## Предложение по дополнению 5 к поправкам серии 01 к Правилам № 110 (оборудование для работы на КПГ и СНГ)

## Дополнение 5 к поправкам серии 01 к Правилам № 110 (оборудование для работы на КПГ и СНГ)

Рис. 1 **Размеры заправочного узла**

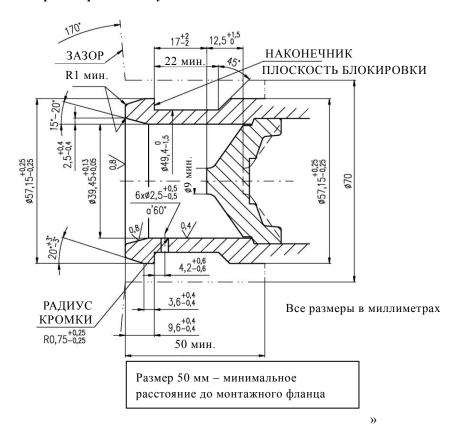
Включить новые пункты 4 и 4.1 следующего содержания:

- «4. Размеры заправочного узла СПГ
- 4.1 На рис. 1 показаны размеры заправочного узла СПГ.
